Schema per l'istruttoria delle procedure di Valutazione di Impatto Ambientale anche eventualmente integrate con la Valutazione di Incidenza

CUP 9460 – Istanza per il rilascio del provvedimento autorizzatorio unico regionale ai sensi dell'art. 27 bis del D. Lgs. n. 152/2006 e ss.mm.ii. per il progetto “Servizi di Ingegneria e Architettura per la redazione del progetto di fattibilità tecnica ed economica degli interventi ‘Nuovo collegamento in sede propria tra la stazione AV di Afragola e la rete Metropolitana di Napoli. Tracciato Fondamentale - Afragola Centro/Carlo III’” - Proponente ACAMIR. Più precisamente, il progetto contempla il tracciato fondamentale della Linea metropolitana che collegherà Napoli alla stazione dell'Alta Velocità di Afragola e che va da Afragola centro a Piazza Carlo III. Trattasi di un intervento da oltre un miliardo di euro a valere su varie fonti di finanziamento con obbligazioni giuridicamente vincolanti.

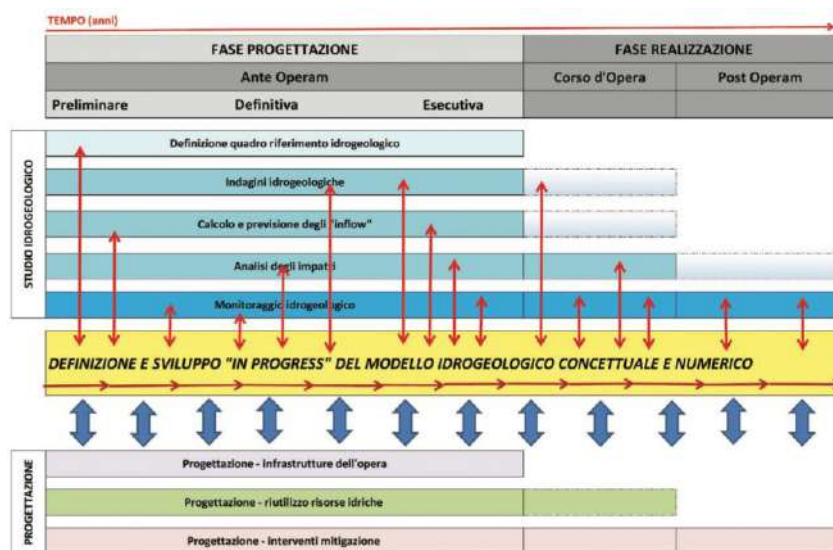
Nonostante il progetto preveda l’impermeabilizzazione delle pareti della galleria, il proponente dichiara che la stima delle portate di infiltrazione è prodotta “*in via del tutto cautelativa*” per tenere conto di eventuali temporanei malfunzionamenti *localizzati* della suddetta impermeabilizzazione in caso, ad es., di interventi di manutenzione. Si ritiene assolutamente condivisibile la scelta di procedere nella stima delle portate di infiltrazione. È appena il caso di evidenziare che, in letteratura, sono menzionati numerosi casi in cui la sottovalutazione dei fenomeni di drenaggio innescati dallo scavo di gallerie sotto falda ha prodotto allagamenti, subsidenza dei suoli, formazione di cavità, prosciugamento di pozzi, ecc. Il calcolo e la previsione delle infiltrazioni nella fase di progettazione “ante operam” è peraltro prevista dalle “Linee guida per la gestione sostenibile delle venute d’acqua e del calore geotermico nelle gallerie” del Comitato Italiano dell’Associazione Internazionale degli Idrogeologi, 2020 (v. figura seguente).

Ciò premesso, la valutazione delle portate di infiltrazione prodotta dal proponente (ribadita nell’elaborato P101009-LTF-TCS-HYD-OTHE-RP-Y-0002_P03) è da ritenersi inattendibile e, diversamente da quanto affermato, non “cautelativa”, per i motivi di seguito esposti.
